1～4号機外部電源喪失時の 運用の見直しに伴う変更について

2020年11月24日

東京電力ホールディングス株式会社

2 . 実施計画の変更概要について

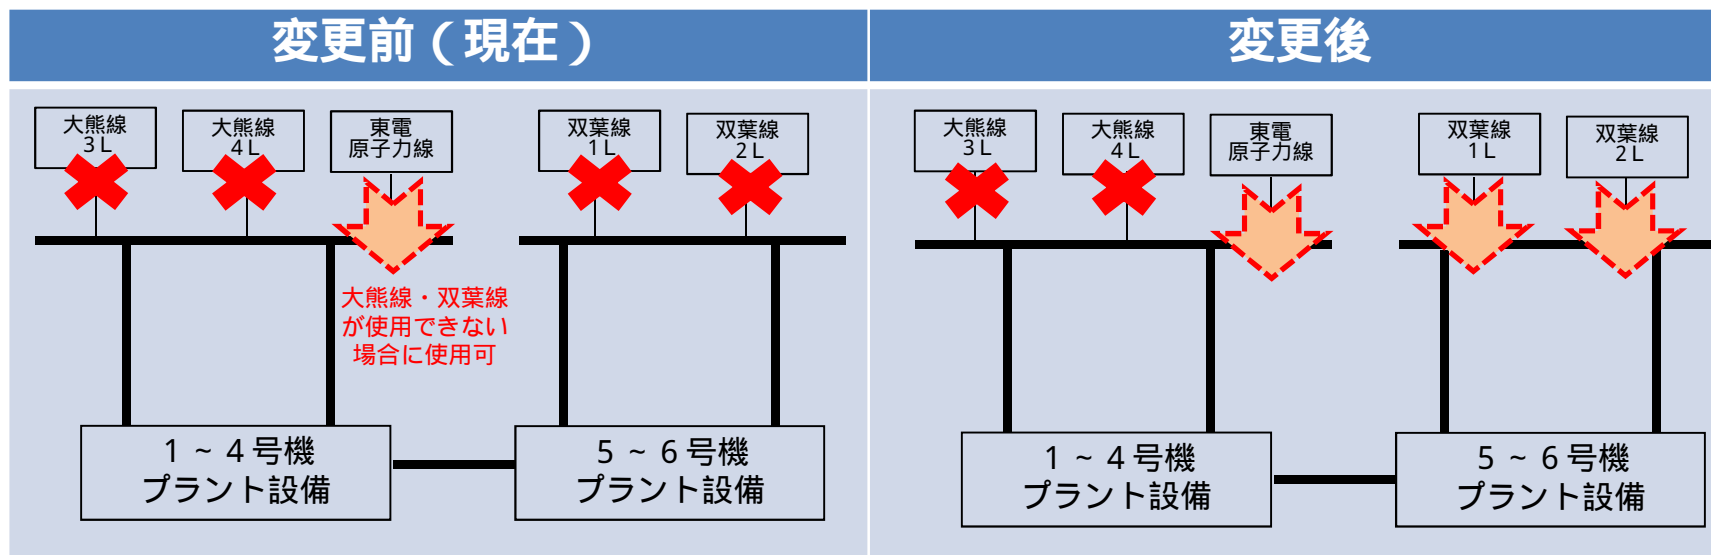
現状の実施計画書の記載では、大熊線及び双葉線が停止した場合に、東電原子力線を使用することとなっている。

✖ : 送電回線事故

⇩ : 健全な送電回線

< 大熊線 3号及び4号線電源停止時 >

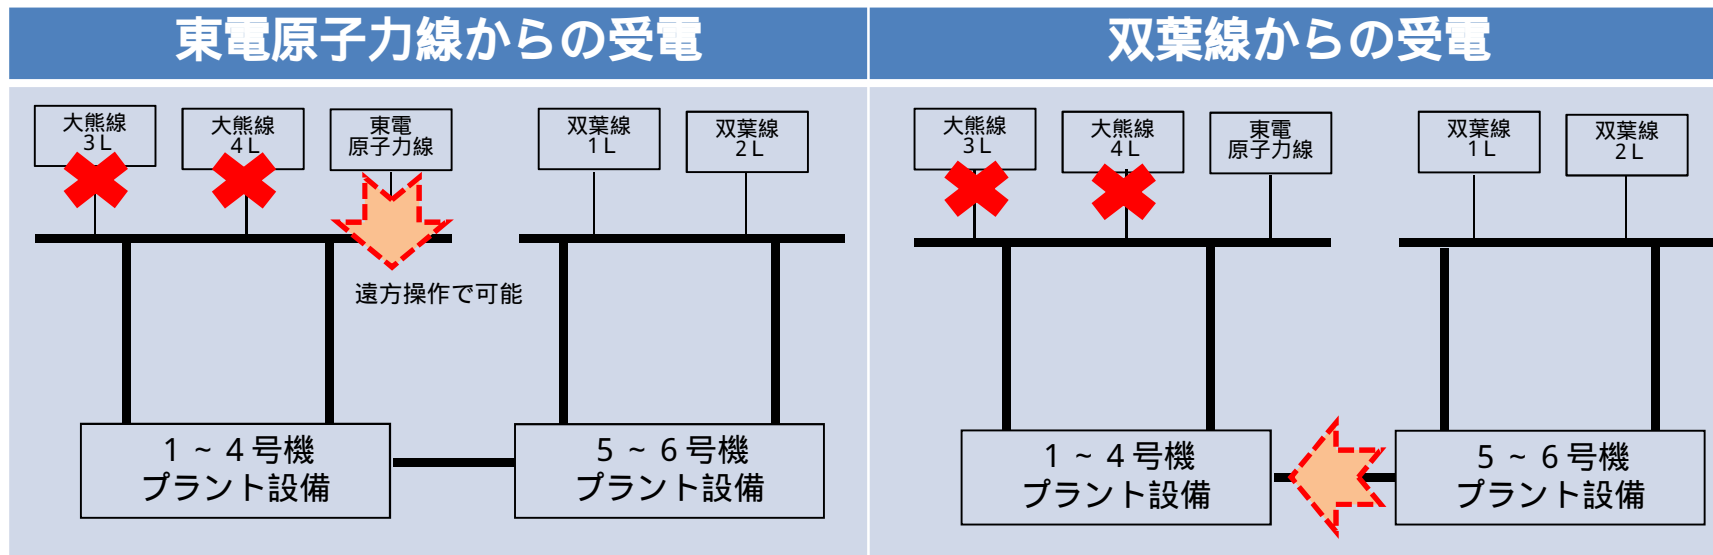
- 電源喪失時の運用については，以下の通り短縮化が図れる。
 - ✓ 東電原子力線での復旧については，断路器や遮断器の操作が必要となるが，免震重要棟からの遠方操作での受電操作が可能である。
(1 4号機と5 6号機間の連系線は現場操作が必要な箇所があり，現場出向等が必要となる。)

ただし，送電系統事故の状況によっては，連系線での復旧が早期に可能な場合もある。

現場操作でのしゃ断器操作が必要な箇所がある
